# 大型バスの電気装置のリコールについて

## リコール届出番号 外-1713

平成22年11月4日、UDトラックス株式会社に輸入車両を供給したボルボ・ロジスティクス・コーポレーション・ジャパン株式会社が、下記のリコールを国土交通大臣に届け出しました。

# 改善箇所説明図

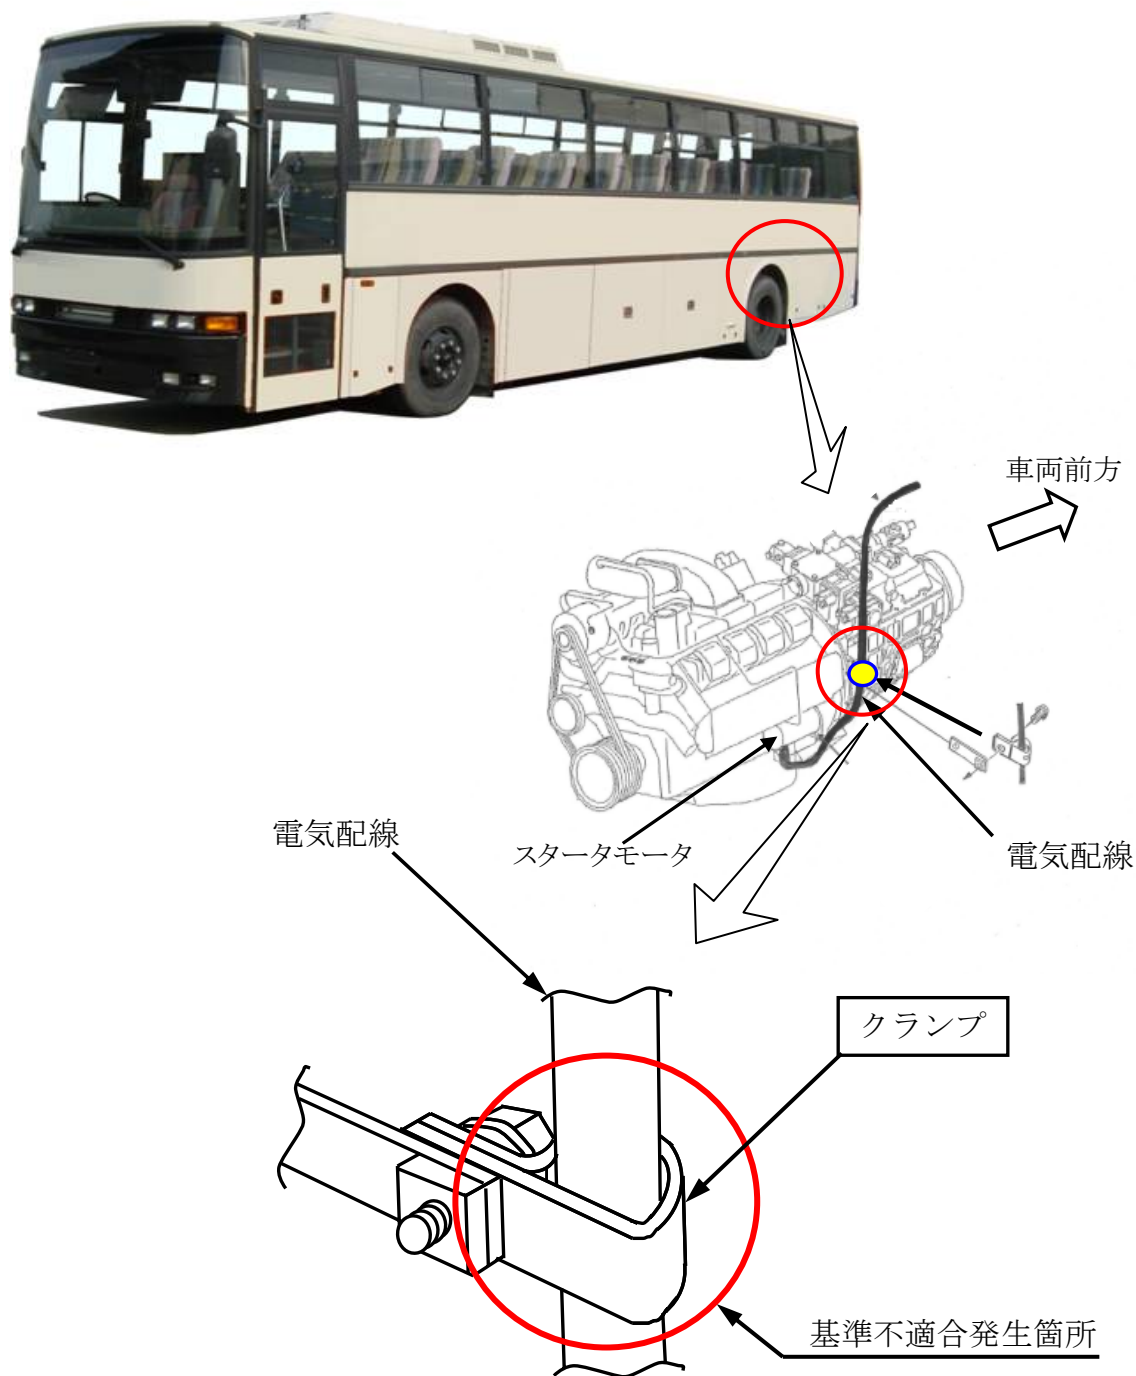
原動機のスタータ用電気配線のクランプの向きが不適切なため、原動機の振動等により当該電気配線が損傷することがある。そのため、そのままの状態で使用を続けると、当該配線が短絡し、発火するおそれがある。

全車両、クランプの向きを点検し、不適切なものは、クランプを新品に交換するとともに向きを適切にする。また、配線被覆に損傷のあるものは、補修する。

識別：クランプに、白色ペイントを塗布する。
